Watervergunning

Ons kenmerk: 0539139097

Het dagelijks bestuur van Waterschap De Dommel heeft een aanvraag ontvangen voor een watervergunning. Het gaat om het afkoppelen van verhard oppervlak en het plaatsen van 2 stuwen om het water vast te houden en vertraagd af te voeren in watergang RN17-AA gelegen aan de Hazenstraat te Eersel.

Bij deze vergunning hoort de tekening Reconstructie Hazenstraat, projectnummer 20.292 d.d. 26 juni 2023 en onderstaande voorschriften.

Bijlage 2: Tekening

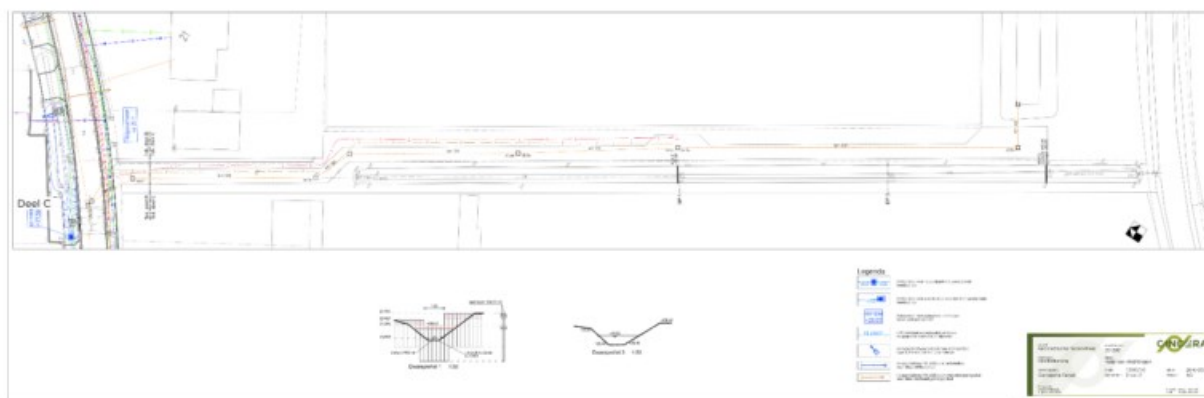
5. De stuwen worden geplaatst volgens de tekening met nummer Reconstructie Hazenstraat, projectnummer 20.292 d.d. 26 juni 2023.
6. Stuw 1 voldoet aan:
 - Normaal stuwpeil (streefpeil; overstortdrempel): 26,29 meter +N.A.P.
 - Stuwgat/leegloopvoorziening: 25,68 meter +N.A.P.

- Normaal stuwpeil (streefpeil; overstortdrempel): 25,86 meter +N.A.P.
 - Stuwgat/leegloopvoorziening: 25,35 meter +N.A.P.
7. De eventuele kopeinden van de dam van de stuw moeten steeds voldoende worden beschermd tegen uit- of inzakking en uitspoeling minimaal door het opzetten van stapelzoden.
8. Na goedkeuring van de stuw door het waterschap is de vergunninghouder 12 maanden verantwoordelijk voor het openhouden van het doorstroomprofiel van de stuw. Hierna gaat deze onderhoudsplicht naar de onderhoudsplichtigen van de watergang.
9. Instandhouding van de stuw -het bouwkundig onderhoud- is voor de vergunninghouder.
